RAPORTI I EKSPERTIT SHQYRTUES

Eksperti Shqyrtues	Data e autorizimit të ekspertit	Date e dorëzimit të raportit	Nr. i lëndës
Kreshnik Spahiu	26.12.2023	09.01.2024	2023/0997

Raporti i ekspertit shqyrtues, lidhur me ankesën e parashtruar nga OE “ROA Consulting SH.P.K.”, lidhur me aktivitetin e prokurimit “Furnizim me pompa Denver dhe pjesë të pompës në Flotacion” me numër të prokurimit: “12997 12998-23-11501-1-2-1, të iniciuar nga Autoriteti Kontraktues (AK) – Trepça SH.A.

Aneksi 1 SPECIFIKIMET TEKNIKE TË DETYRUESHME

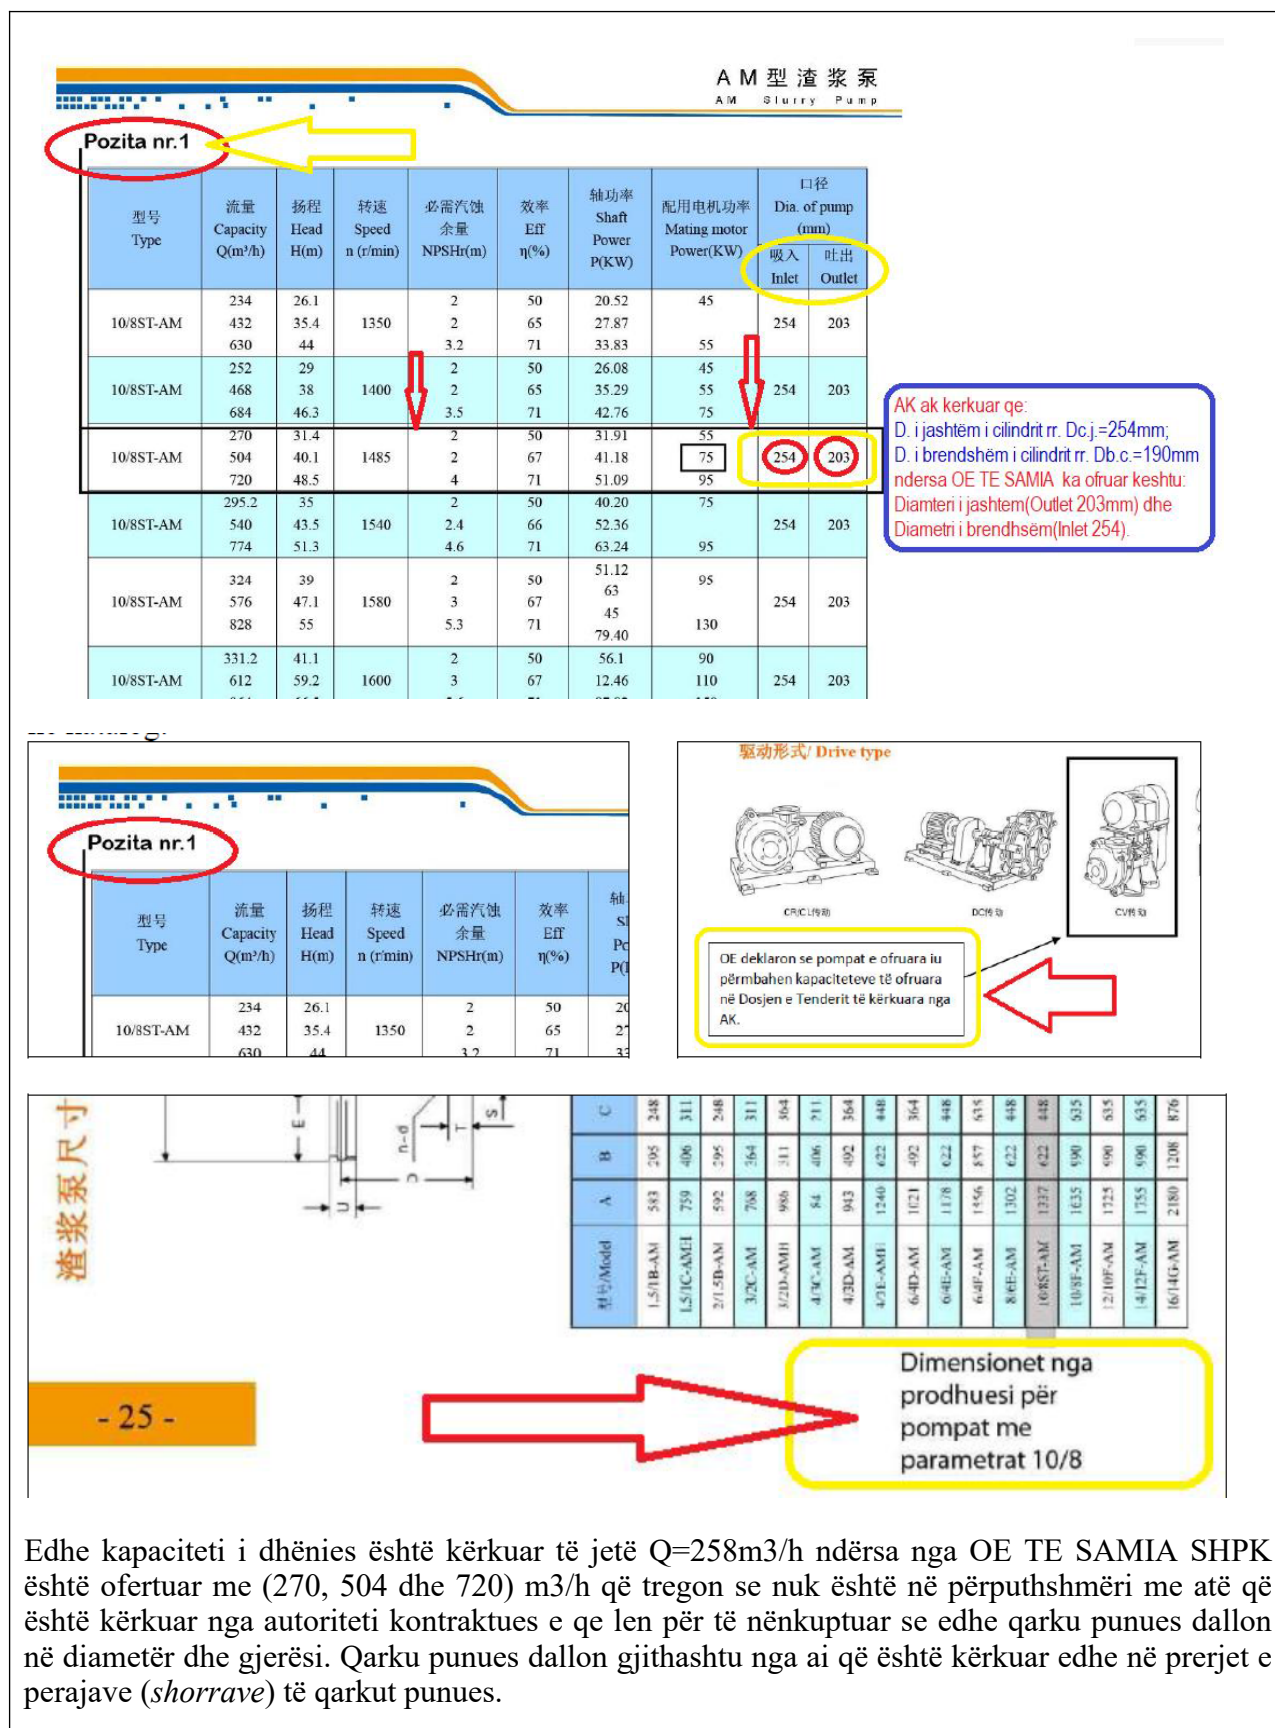
U - diametri i boshtit dhe nga AK është kërkuar të jetë 85mm ndërsa nga OE TE SAMIA SHPK është ofruar 80mm

Përpos kësaj siç shihet te fotoja e mësipërme (Aneksi 1), AK kishte kërkuar që diametri i brendshëm i cilindrit të jetë 190mm ndërsa OE TE SAMIJA SHPK ka ofertuar me pompë që e ka dimensionin e brendshëm 254mm. Ngjashëm edhe diametri i jashtëm i cilindrit është kërkuar të jete 254mm ndërsa OE TE SAMIJA, ka ofertuar me pompë që e ka dimensionin e jashtëm 203mm. Këtu shihet hapur se ky kusht nuk është plotësuar dhe se AK është dashur ta eliminoj si të papërgjegjshëm këtë OE. Shihe foton se me çfarë dimensionesh ka ofertuar OE TE SAMIA dhe krahasoje me kërkesën e AK-së ku do të bindeni me mos përputhshmërinë e vlerës së diametrave!

Edhe kapaciteti i dhënies është kërkuar të jetë Q=258m³/h ndërsa nga OE TE SAMIA SHPK është ofertuar me (270, 504 dhe 720) m³/h që tregon se nuk është në përputhshmëri me atë që është kërkuar nga autoriteti kontraktues e qe len për të nënkuptuar se edhe qarku punues dallon në diametër dhe gjerësi. Qarku punues dallon gjithashtu nga ai që është kërkuar edhe në prerjet e perajave (shorrave) të qarkut punues.

Në katalogun e ofruar nga OE TE SAMIA SHPK nuk është e cekur askund diametri qarkut punues që në Aneksin 1 të dosjes së tenderit ishte kërkuar kështu: Diametri i qarkut punues të PP: Db=537mm. Edhe kjo gjithashtu konsiderohet mangësi.

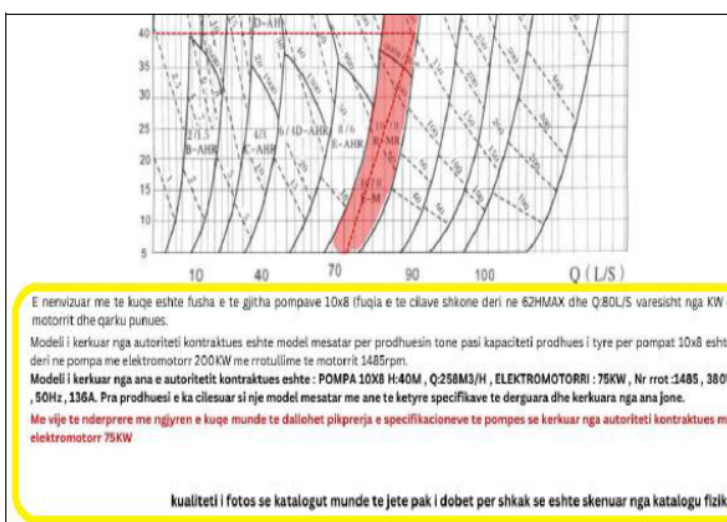
Pyetja nr.1 Bazuar në nenin 59 të Prokurimit Publik Nr. 04/L-042, i ndryshuar dhe plotësuar me ligjin Nr. 04/L-237, ligjin Nr. 05/L-068 dhe ligjin Nr. 05/L-092, si dhe nenin 69, tek Aftësia Teknike dhe/ose Profesionale si dhe UDHËZUES Nr.001/2023 PËR PROKURIMIN PUBLIK, Kërkojmë sqarime shtesë për pjesët e pompave, sepse në katalogun tuaj nuk janë të specifikuara madhësit e pjesëve të pompës si vijon:

Diametri i boshtit të pernit të PP:Db=85mm;

Diametri i qarkut punues të PP: Db=537mm;

Diametri i jashtëm i cilindrit rr. De.j.=254mm;

Diametri i brendshëm i cilindrit rr. Db.c.=190mm

Të specifikohen këto pjesë në përputhje me aneksin nr.1 të dosjes së tenderit pra në madhësit e njëjta si më lartë.

shembull i montimit të pompës me elektromotorr me bazament pulexha 1+1, rrypa dhe mbrojtëse të tyre

siq shihet ne foto dhe informatat te gjitha pjeset jane te materialit te kerkuar (Pijatat mbeshtetese qarku punues jane te gume antiabrazive dhe rezistente ndaj reagjensave

MODELI I POMPES 10X8 ne dukje ballore dhe pjesa e pasme e boshtit, pjesa puthitese e lidhjes se pompes munde te punohet gjithashtu edhe ne formen katrore me ane te perpunimit te flanshes dalese te pompes per tu perputhur me lidhjet egzistente te pompes DENVER per te qene me e lehte gjate montimit

Qarqet punuese te kerkuara 10x8 dhe 8x6 te materialit gume antiabrazive me rezistence ndaj reagjensave me 48 shorr
